Notat

Utbedring av E16 v/Ylja kraftverk

Utbedring av E16 – Ylja kraftverk

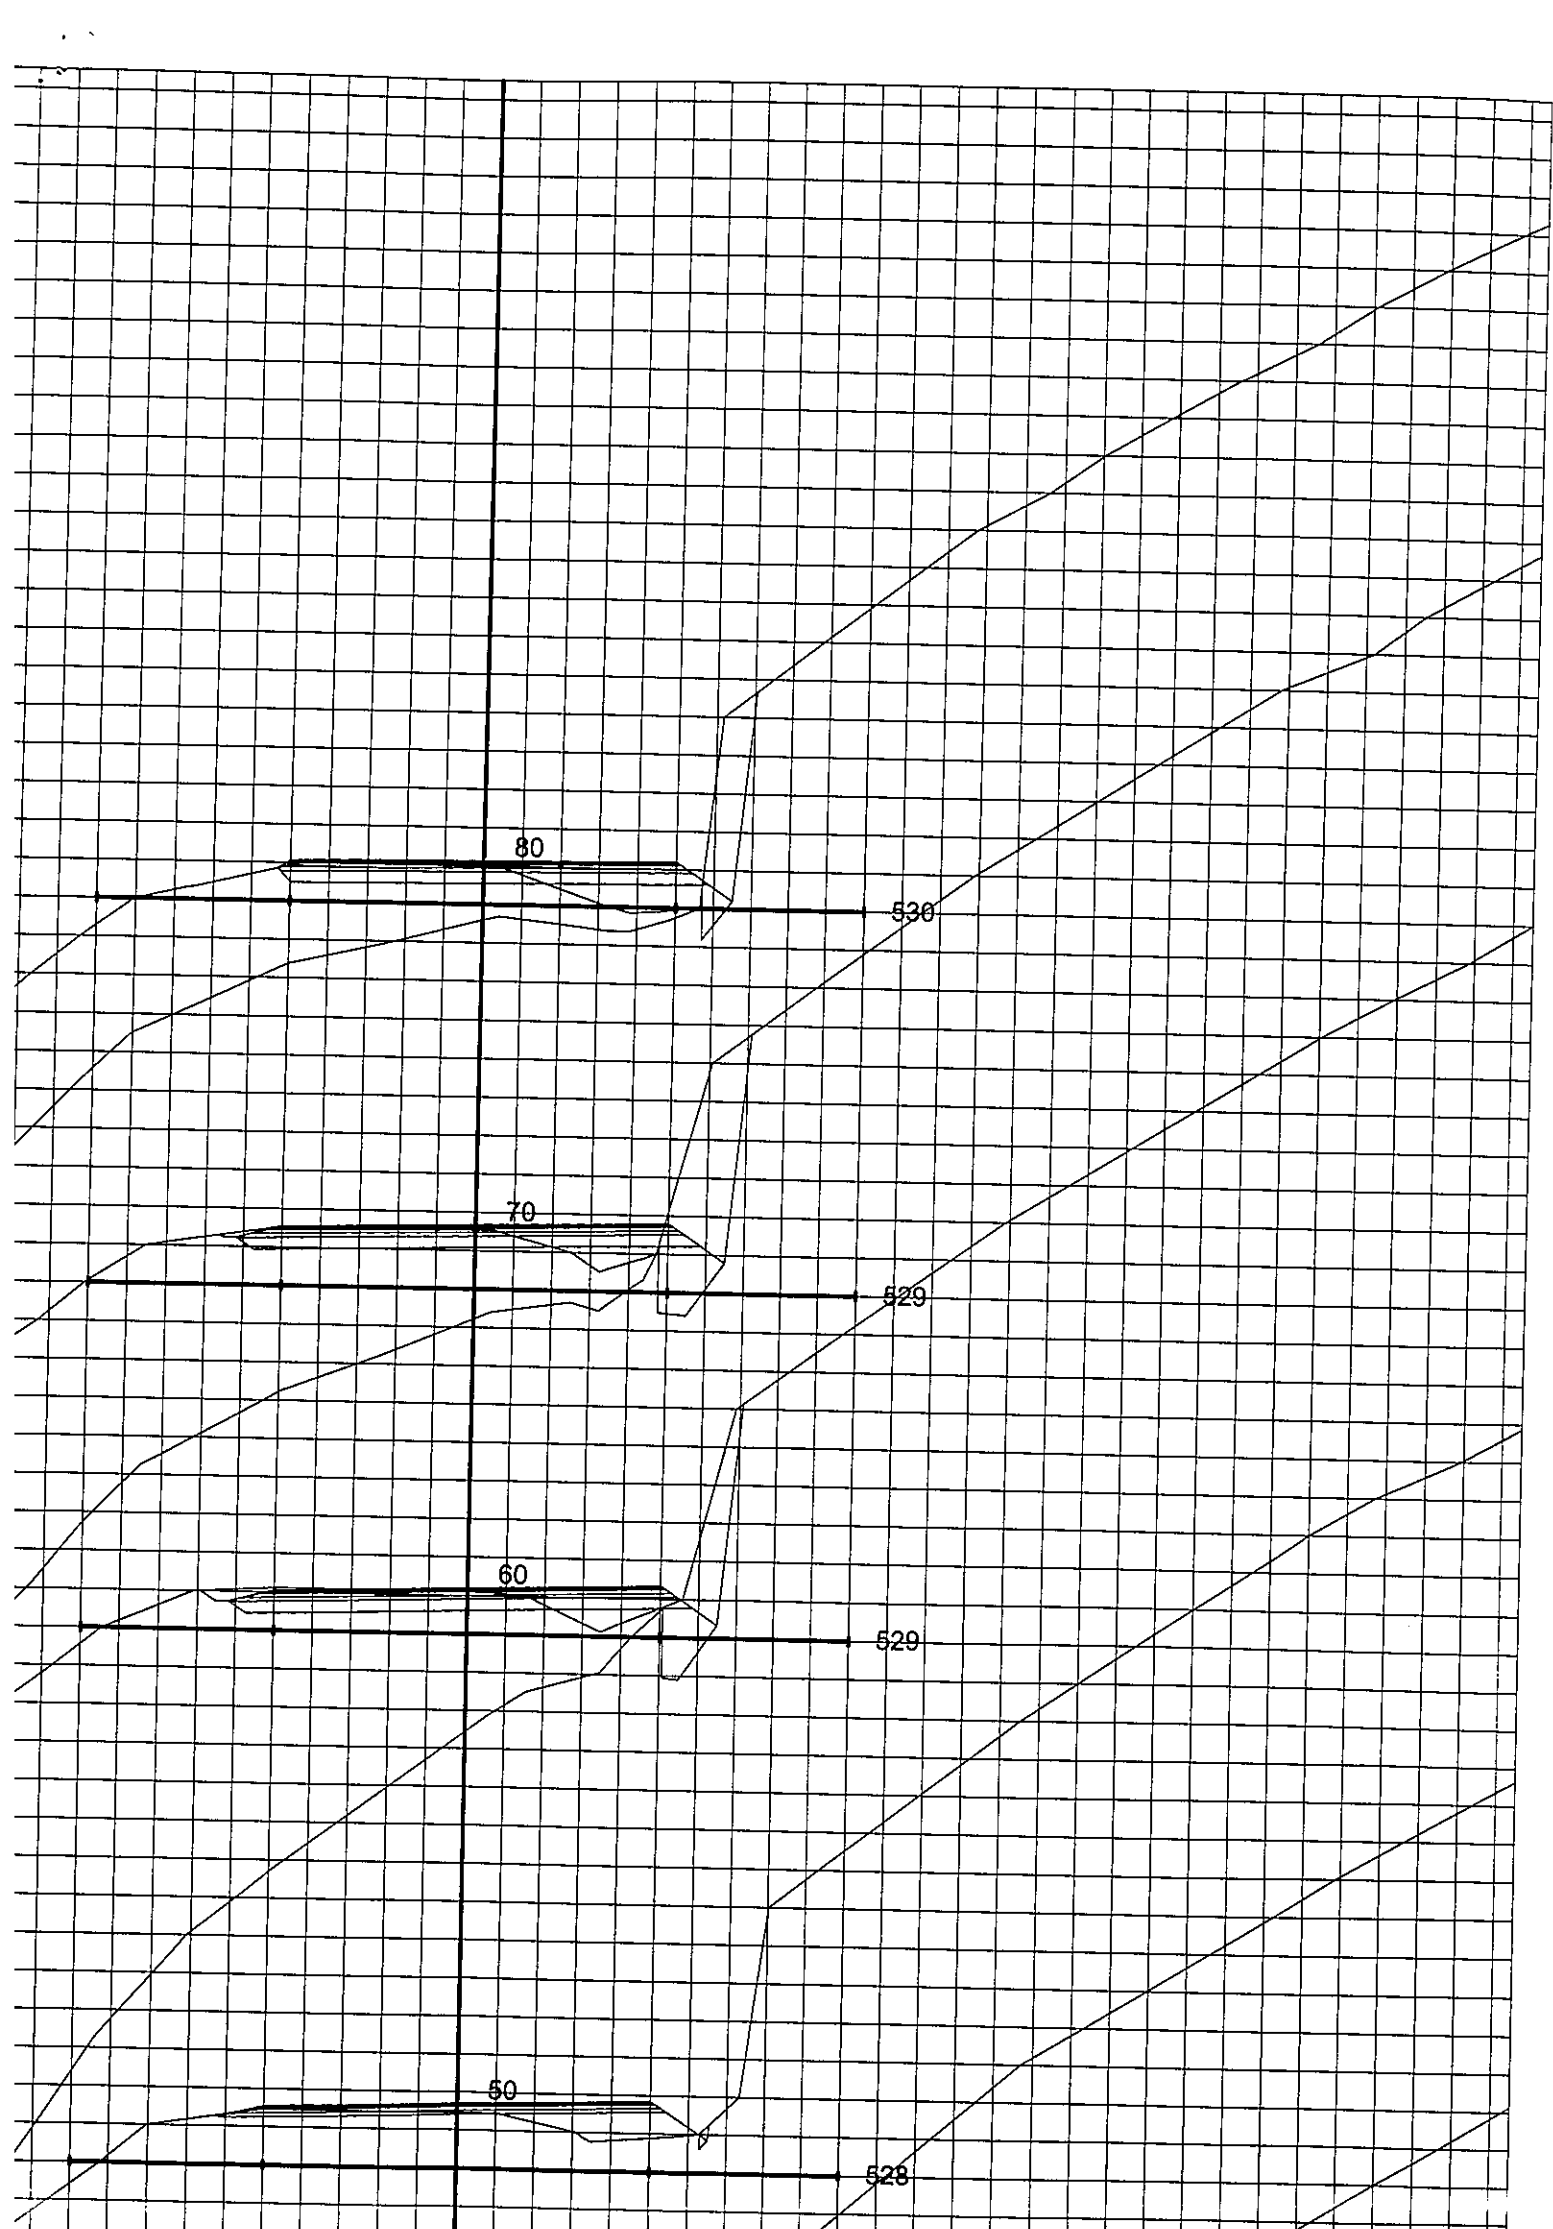
Dypsprengning av grøft i fjell sløyfes på strekningen pr 1980 – 2100. Det legges åpen drensgrøft med nivå grøftebunn lik 0,35 cm under overbygningen.

Vegbreddeutvidelsen fylles med sprengstein, med en overbygning som tidligere angitt lik 29cm.

Bæreevne målinger fra juni 93 viser økt bæreevne på strekningen ca profil 1800 – 2150, noe som kan tyde på at en litt større forsterkning ble foretatt ved byggingen av kraftverket. Vegen står pr. i dag bra uten synlige bæreevneskader. Dette betyr at hvis man ønsker å ligge direkte over eks.veg (uten å frese eksisterende asfaltdekke) kan overbygningen på strekningen reduseres til 9cm (4cm Agb og 5cm Ag).

For å minimalisere rystelser bør uttak av fjellskjæring profil 2060 – 2090 bør gjøres ved pigging.

Hvis dette ikke lar seg gjøre, må evt sprengning utføres ved ”sømboring” og små ladninger. Ett opplegg med rystelsesmåling må da etableres.
